**Forum mondial de l'harmonisation
des Règlements concernant les véhicules**

Groupe de travail de la sécurité passive

Proposition de nouveau Règlement**sur les essais de choc latéral contre un poteau****Projet de série 01 d'amendements au projet de nouveau
Règlement n° [X] concernant l'homologation des véhicules
en ce qui concerne leur comportement lors des essais
de choc latéral contre un poteau****Communication de l'expert de l'Australie***

Modèle A

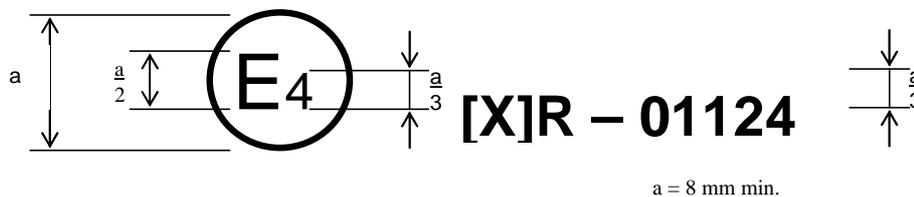
Annexe 2, modifier comme suit:

La marque d'homologation ci-dessus, apposée sur un véhicule, indique que le type de ce véhicule a été homologué aux Pays-Bas (E4), en ce qui concerne son comportement lors des essais de choc latéral contre un poteau, en application du Règlement numéro [X], sous le numéro d'homologation 01124. Le numéro d'homologation indique que l'homologation a été délivrée conformément aux prescriptions du Règlement numéro [X] tel que modifié par la série 01 d'amendements.
